**Commission économique pour l'Europe**

**Forum mondial de l'harmonisation  
des Règlements concernant les véhicules****192<sup>e</sup> session**

**Accord de 1958 :****Examen de projets d'amendements à des Règlements ONU existants  
soumis par le Groupe de travail de l'éclairage  
et de la signalisation lumineuse****Proposition de complément 2 à la série 01 d'amendements  
au Règlement ONU n° 150 (Dispositifs rétroréfléchissants)****Communication du Groupe de travail de l'éclairage  
et de la signalisation lumineuse\***

« Figure A5-VII

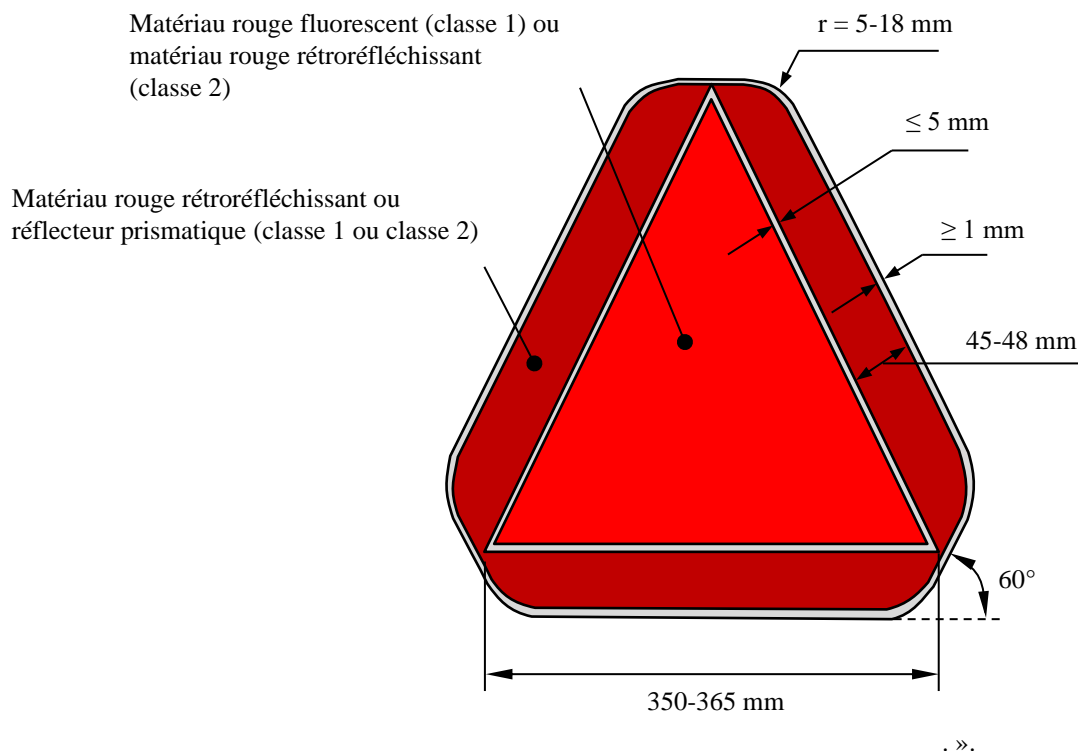
La base du triangle fluorescent (classe 1) ou du triangle rétro réfléchissant (classe 2) doit avoir au minimum 350 mm et au maximum 365 mm de long. La largeur de la plage éclairante du bord rouge rétro réfléchissant doit être de 45 mm au minimum et ne pas dépasser 48 mm. Ces particularités sont illustrées par l'exemple donné à la figure A5-VII. ».

Figure A5-VI, « Exemple de plaque pour véhicule lent », lire :
